川内原子力発電所1, 2号炉 運転期間延長認可申請に係るヒアリング
コメント反映整理表＜耐震安全性評価＞

資料－6－2

2023年7月5日 九州電力㈱

川内 1 号 A 系統 主蒸気系統配管 伸縮式貫通部 評価用地震変位量の算出

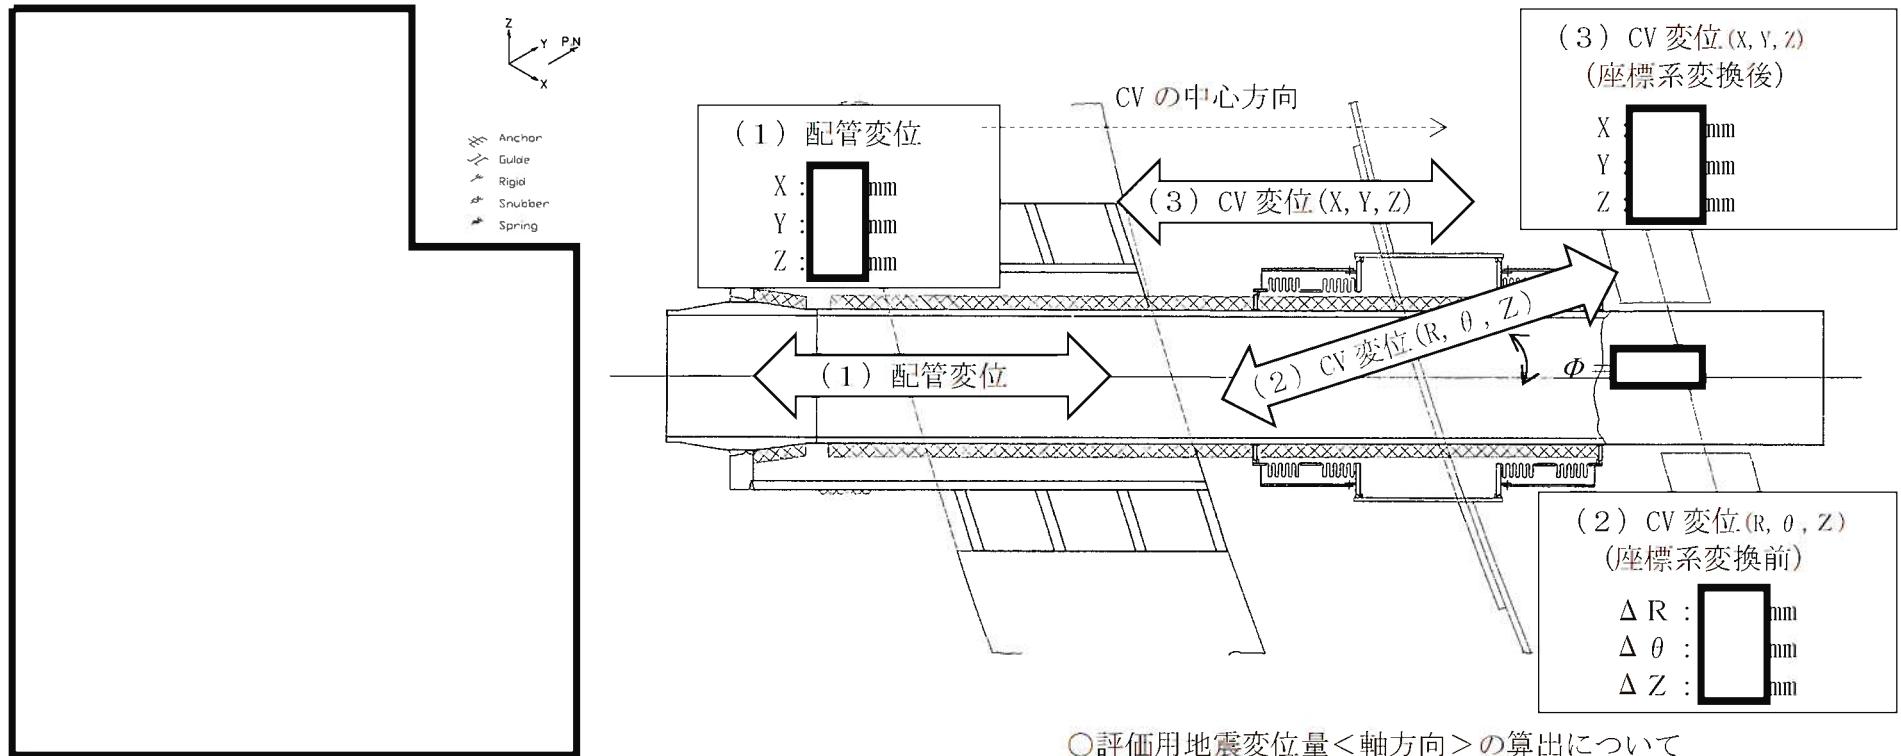
タイトル	1号炉の主蒸気系統配管貫通部について、A系とB系で、基準地震動 Ss による疲労累積係数が異なる理由を記載すること。
説明	<p>A 系統と B 系統で CV 貫通部位置(A-MS の CV 貫通部の軸方向は CV 半径方向と一致せず、比較的傾いた角度で設置)及び配管ルートが異なり、評価に用いる変位が違うことで差異が生じている。</p> <p>それぞれの計算過程については、添付資料 - 1 の通り。</p>
